RESOLUCIÓN N° 002092 (24 SEP. 2024)

“Por la cual se resuelven unos recursos de reposición interpuestos en contra de la Resolución 1351 del 5 de julio de 2024 y se toman otras determinaciones”

Por medio de la Resolución 1351 del 5 de julio de 2024, esta Autoridad Nacional autorizó la modificación de la Licencia Ambiental otorgada mediante Resolución 1326 del 05 de agosto de 2020 (modificación 1 de la Licencia Ambiental del proyecto UPME 01 de 2013 (Soacha – Tequendama).

Figura 3 Coberturas Plaza de tendido 9

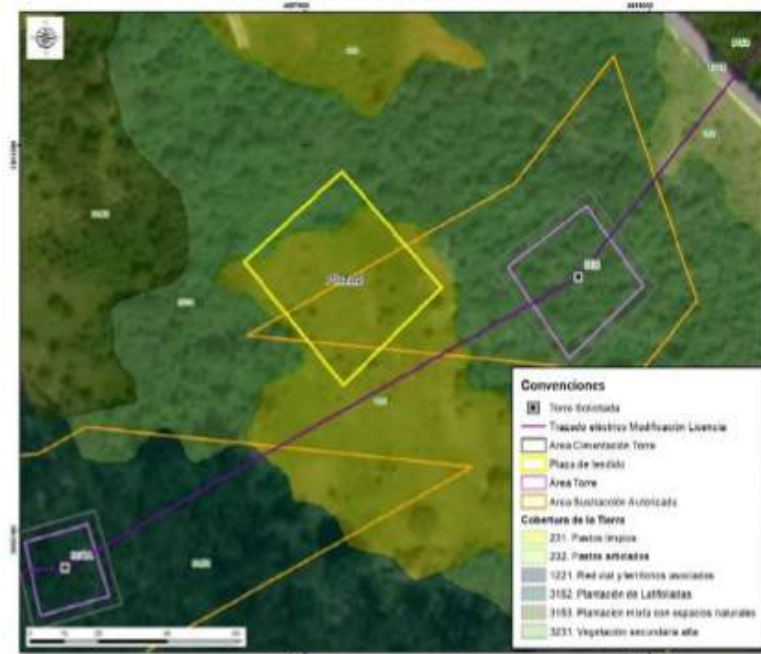
En las siguientes figuras se presenta la cobertura actual de la plaza de tendido y el área donde se localiza:

Fotografía 8 Sendero peatonal existente Acc-306

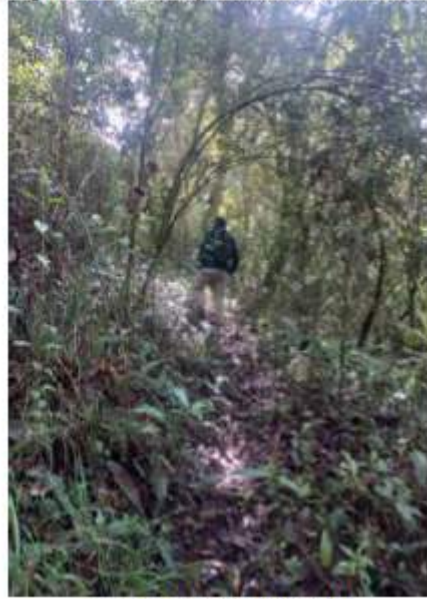
Cabe aclarar, que para los accesos que no son carreteables como senderos, caminos y zonas de pastos dentro de los predios, se realizará el acceso de forma peatonal y se utilizarán semovientes, en caso de ser necesario, para el transporte de material y equipos, acorde con lo mencionado en la página 14 del capítulo 3. Descripción del proyecto del complemento de EIA.

Figura 34 Acc-312 en la zonificación y sub-zonificación del DMI

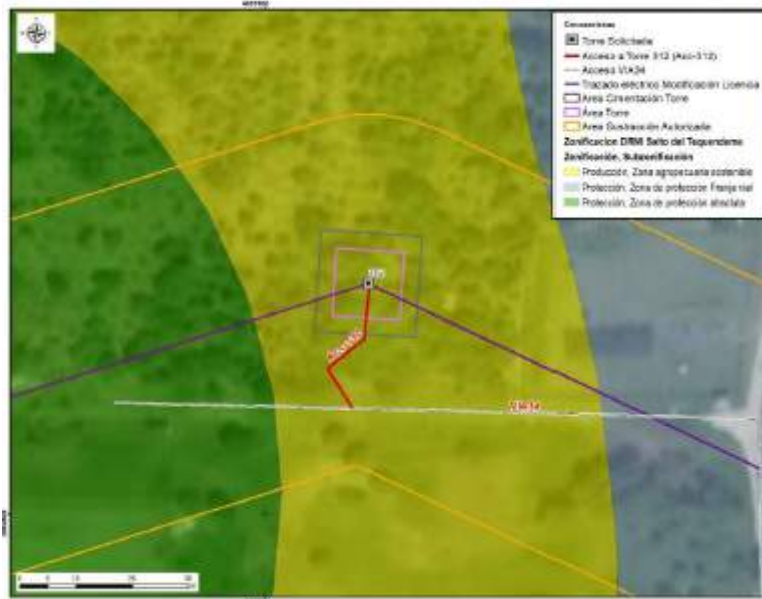
El camino/sendero ACC-312 se encuentra sobre cobertura de plantación mixta con espacios naturales, en el cual no es necesario tramitar el permiso de aprovechamiento forestal. Por el tipo de cobertura, tampoco se requieren actividades de mantenimiento tipo rocería, pues las características de la vegetación del acceso y el ingreso de los materiales y equipos para la construcción y montaje de la torre 312 se realizará de manera peatonal, como se menciona en la tabla 3-8 Descripción de accesos a sitios de torre del capítulo 3. Descripción del proyecto del complemento del EIA. Asimismo, la longitud es de aproximadamente 26.50m hasta el sitio de torre, razón por la cual, no se justifica un
